改善箇所説明図

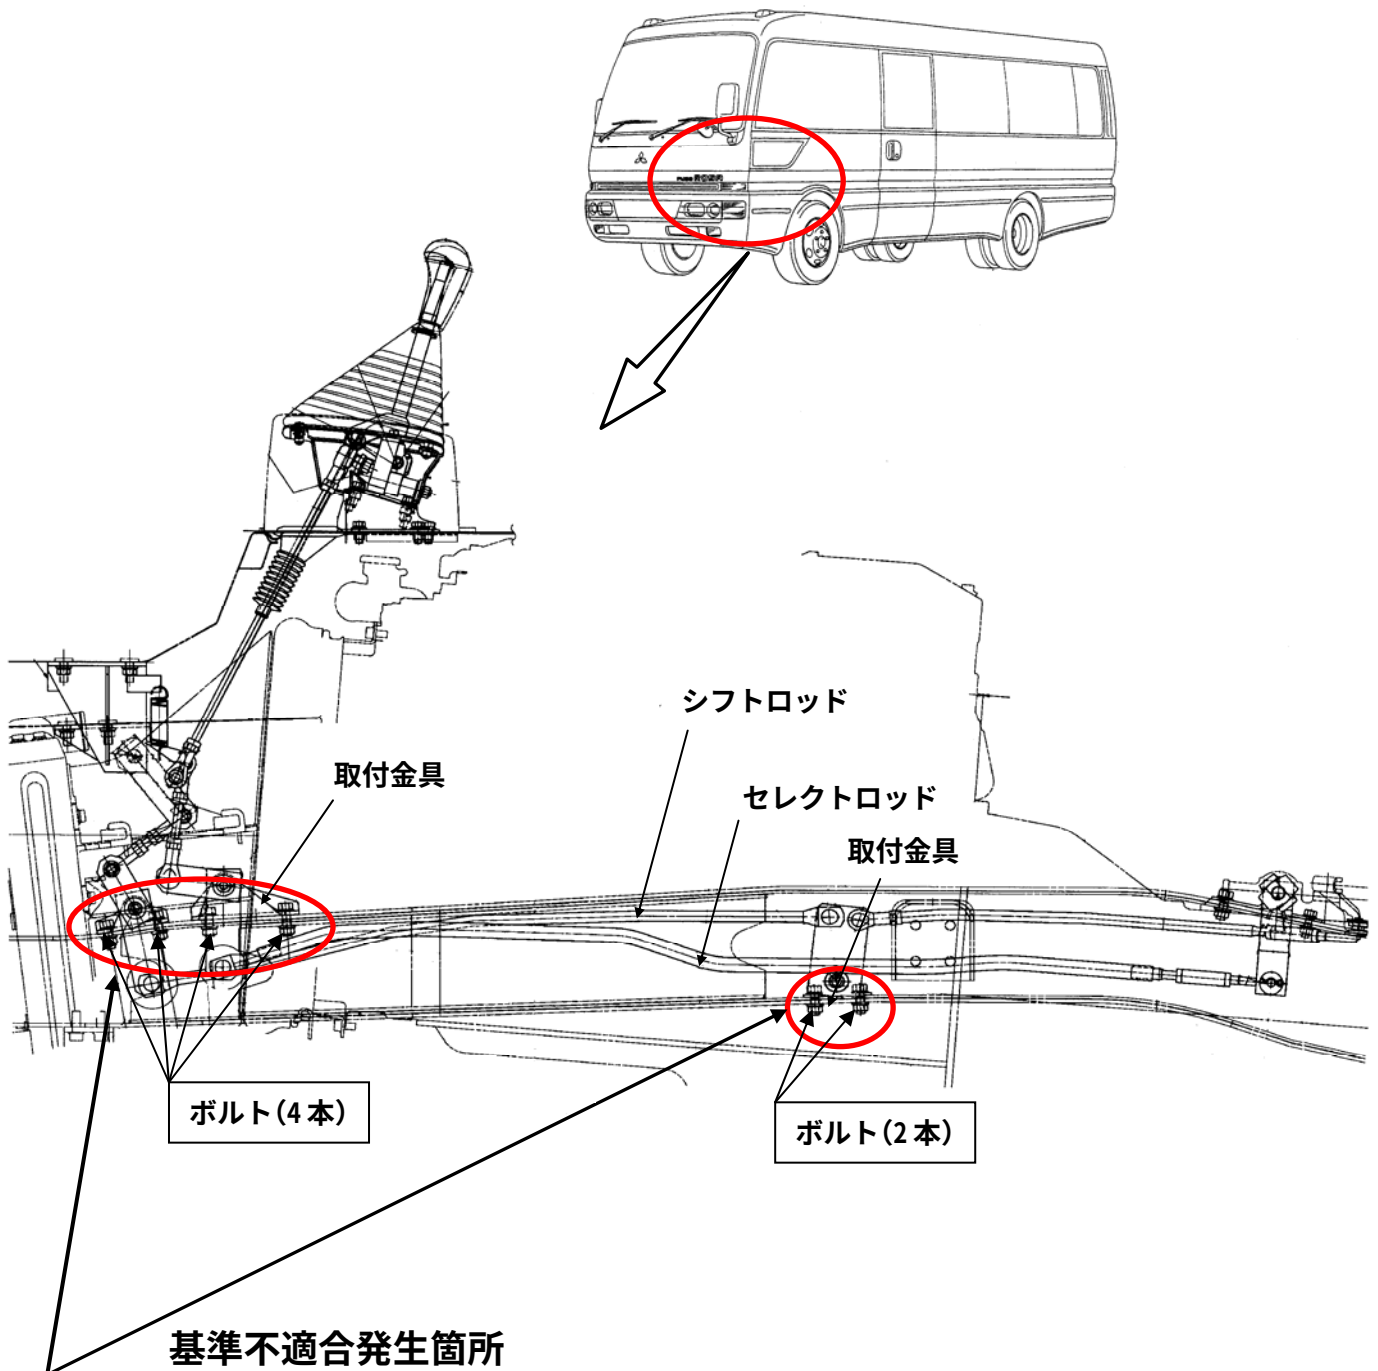
変速機のシフト及びセレクトロッドの取付金具固定ボルトの締付けが不適切なため、当該ボルトが弛んでいるものがある。そのため、この状態で使用を続けると、当該ボルトが外れ、最悪の場合、変速不能となるおそれがある。

全車両、当該ボルトを新品と交換し、正規トルクで締め付ける。
